目的

公園の一般利用者による昭和池周回のための歩行空間の確保

第4回淡路島公園・あわじ石の寝屋緑地あり方検討会で挙げられた意見

図 あり方検討会で検討したエリア設定

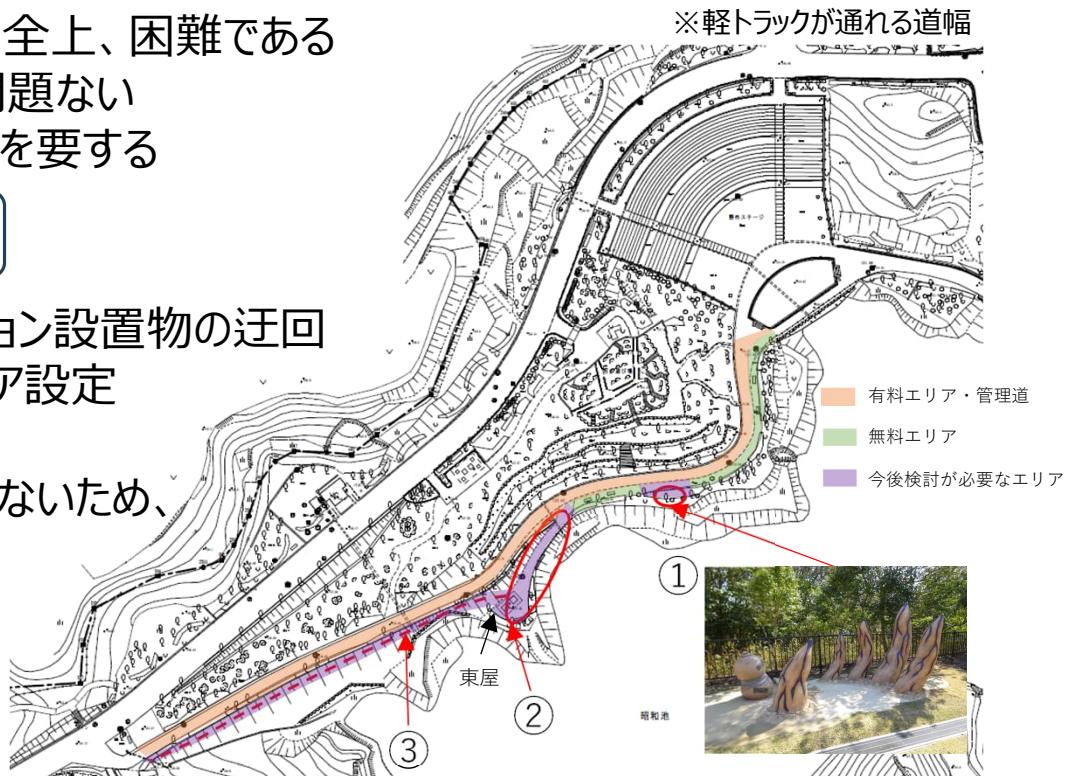
- 園路に柵等を設置し、管理道※を確保しつつ有料エリアと無料エリアを分けることを想定
- 池側に新たに迂回路（園路）を整備することは安全上、困難である
- 歩くだけの利用であれば、登山道レベルの路面で問題ない
- アトラクションの演出変更は、ライセンス関係で時間を要する

- ①昭和池側に設置しているニジゲンノモリのアトラクション設置物の迂回
- ②有料エリアと無料エリアが交差する東屋付近のエリア設定
- ③東屋裏の園路整備の可能性
(管理道確保の都合上、現園路に柵等を設置できないため、新たに園路を確保する必要がある)
